Parecer Técnico n.º 59/2023 - SEDUH/GAB/CPA-EIV

Referência: Processo SEI nº 00390-00004055/2022-48

Assunto: **1ª Análise** do Estudo Prévio de Impacto de Vizinhança - EIV, relativo ao empreendimento Lótus Tower, localizado no Setor de Autarquias Norte - SAU/Norte, Quadra 05 Lote A, Brasília – DF.

Figura 04: Área de intervenção da Medida 2

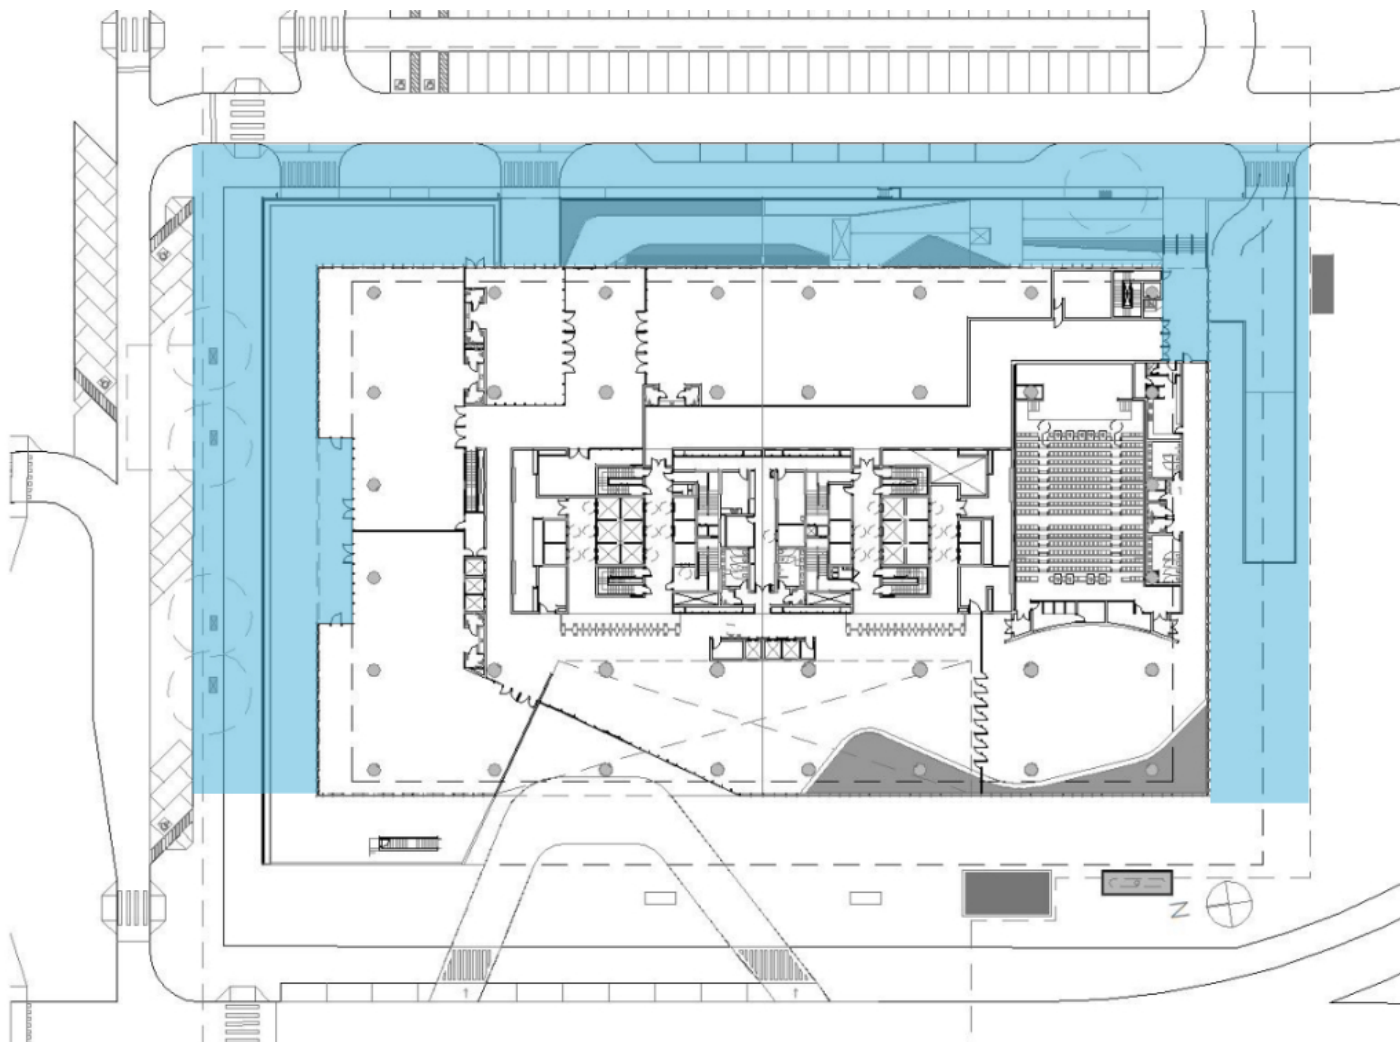
MEDIDA 2: Integração entre empreendimento e o espaço público lindeiro

Elaboração e execução de projeto de paisagismo – PSG para adequar a transição entre os espaços público e privado nas fachadas do empreendimento, em locais destacados abaixo:

O projeto poderá sugerir, no trecho de intervenção, alterações nas vagas para veículos propostas no SIV. Caso se verifique necessário, o projeto de arquitetura também deverá ser compatibilizado.

O projeto deverá ser desenvolvido a partir de anteprojeto validado pela CPA/EIV, ainda no âmbito da aprovação do estudo.

Figura 05: Área de intervenção da Medida 3

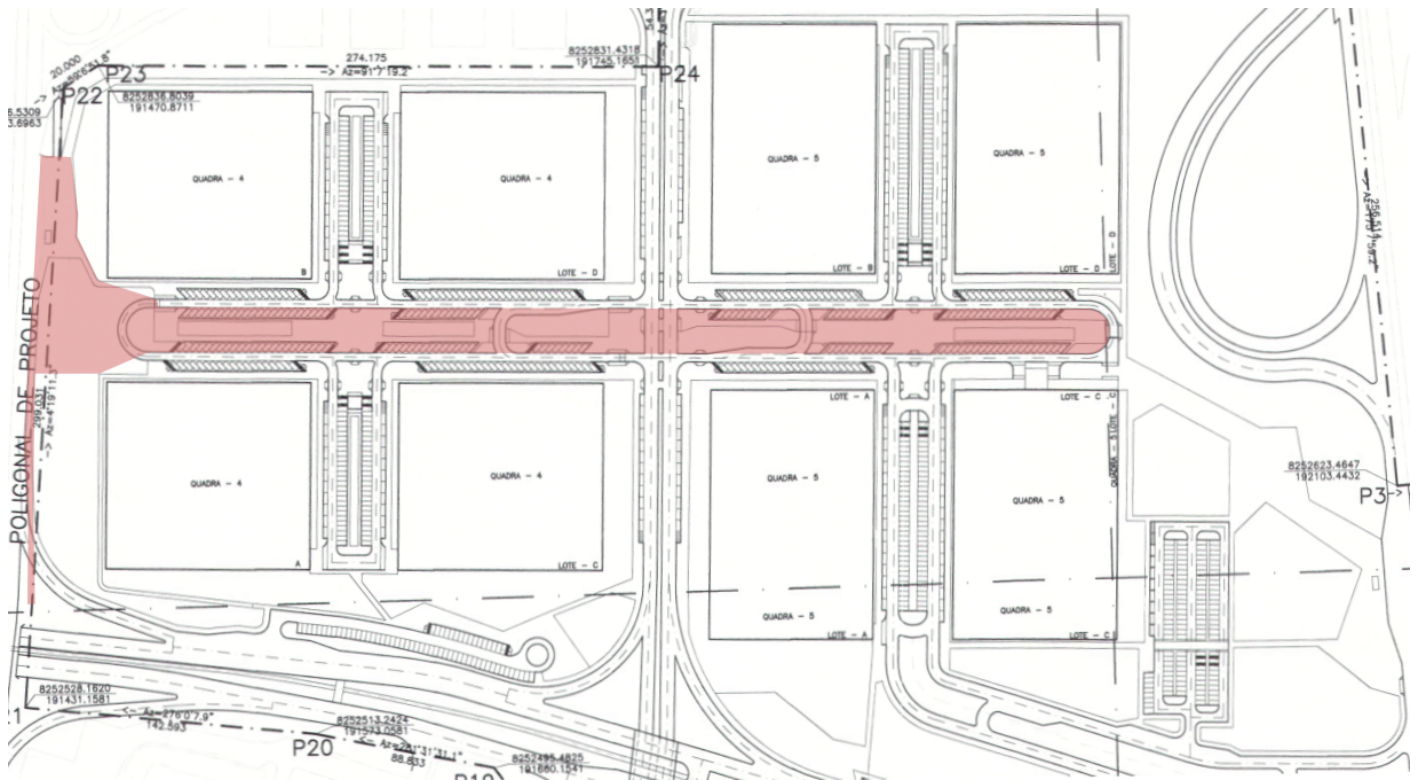
MEDIDA 3: Mobilidade ativa: Implantação de rede de calçadas e ciclovias

Elaboração e execução de projeto que contemple calçadas, passeios compartilhados e ciclovias, e arborização, para sombreamento dos caminhos de pedestres e ciclistas, a partir das premissas para o canteiro central proposto no SIV 028/2017:

Deve-se manter as duas faixas de rolamento na circulação interna do setor existentes no local.

A medida deve contemplar também uma calçada de acesso ao Setor Bancário Norte, adjacente ao Eixo L.

Figura 08: Área de intervenção das Medida 08.

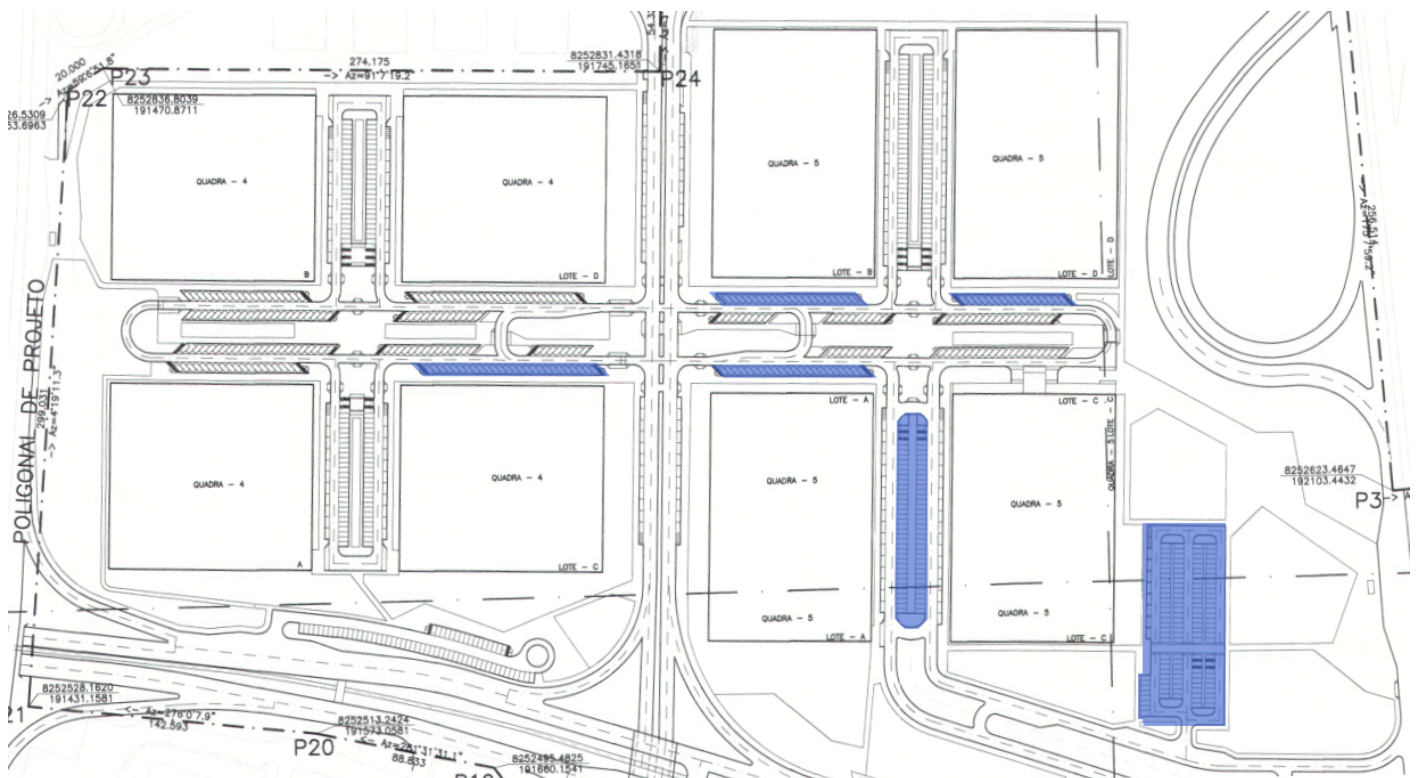
MEDIDA 8: Implantação de estacionamento público a fim manter a capacidade necessária à circulação das novas viagens

Implantação de estacionamento público apresentado no SIV, a fim de desobstruir as vias e manter a capacidade necessária à circulação das novas viagens, nos locais indicados abaixo:
